新竹縣政府工程查核代表照片表

工程名稱：尚義里二中支圳護岸改善工程

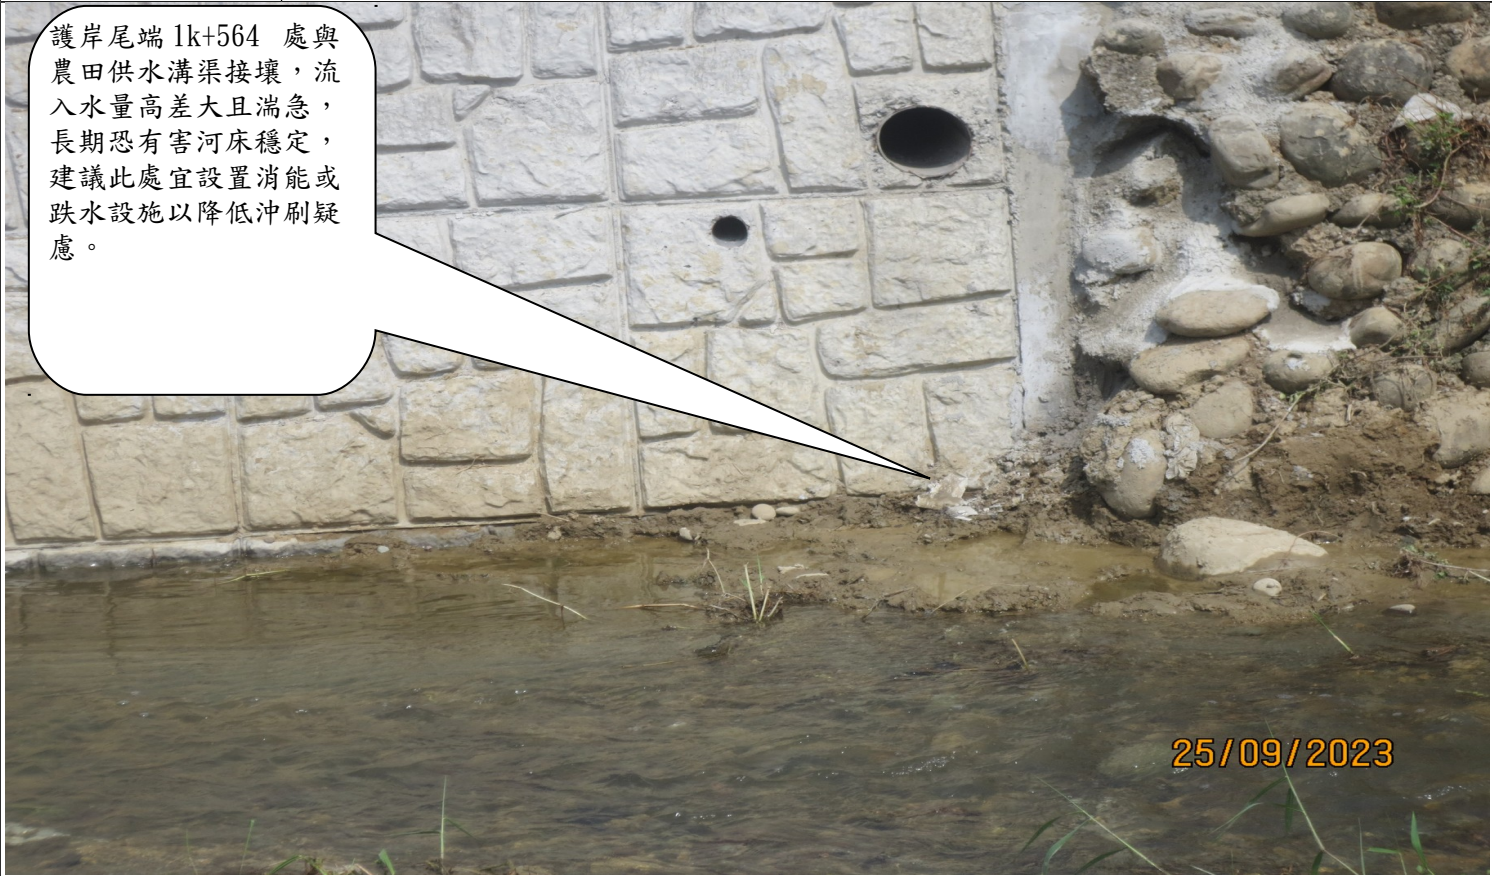
混凝土平整度不佳 (護岸背面約 1k+540 處平整度不佳或表面 粗糙)。  25/09/2023	
說明	混凝土平整度不佳(護岸背面約 1k+540 處平整度不佳或表面粗糙)。

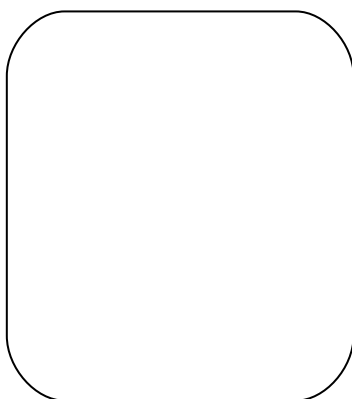
說明	護岸尾端 1k+564 處與農田供水溝渠接壤，流入水量高差大且湍急，長期恐有害河床穩定，建議此處宜設置消能或跌水設施以降低沖刷疑慮。
護岸尾端 1k+564 處與農田供水溝渠接壤，流入水量高差大且湍急，長期恐有害河床穩定，建議此處宜設置消能或跌水設施以降低沖刷疑慮。	 25/09/2023
說明	護岸尾端 1k+564 處與農田供水溝渠接壤，流入水量高差大且湍急，長期恐有害河床穩定，建議此處宜設置消能或跌水設施以降低沖刷疑慮。
